大型廃棄物保管庫の設置に係る実施計画の変更について

2019年11月28日（第13回面談）

東京電力ホールディングス株式会社

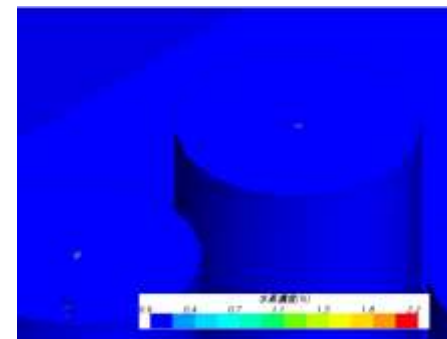
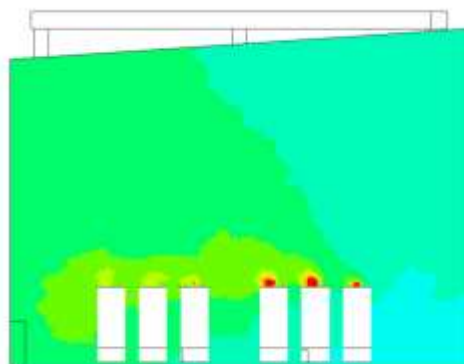
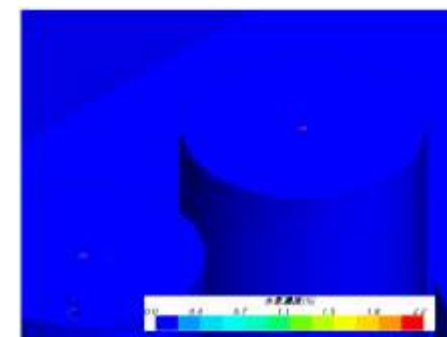
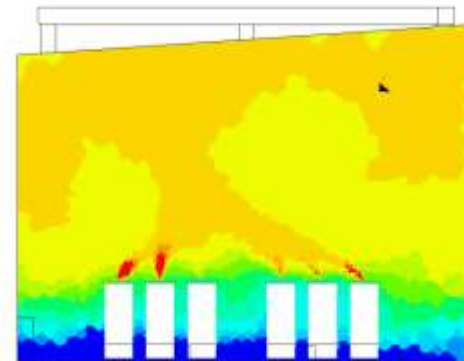
換気設備稼働、不稼働の際の最高可燃性気体濃度となるのはどの箇所か説明すること

- 水素濃度が最高濃度（2.2%）となる箇所は、換気設備の状態に関わらずSARRY吸着塔の水素放出部である
- 可燃性ガス発生元の濃度が最高濃度であり、実施計画Ⅱ-2-45添付資料-5の可燃性気体滞留防止評価結果における最高可燃性気体濃度2.2%の記載は、削除する

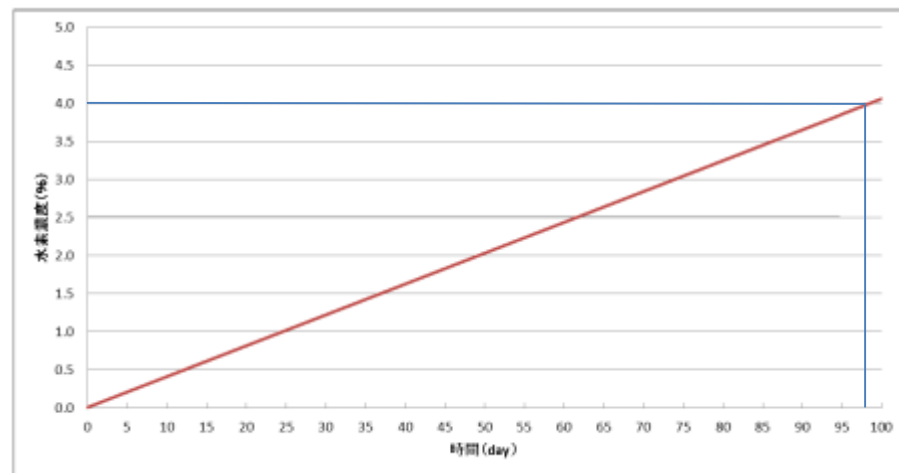
換気設備不稼働の際、4%を超えるまでの期間として98日間となる評価の詳細について説明すること

時間当りの水素発生量が少なく、建屋内容積が大きいため、評価式を用いて建屋内を閉空間とした場合の水素濃度の時間推移から、建屋平均水素濃度が4%を超えるまでの時間を評価した。
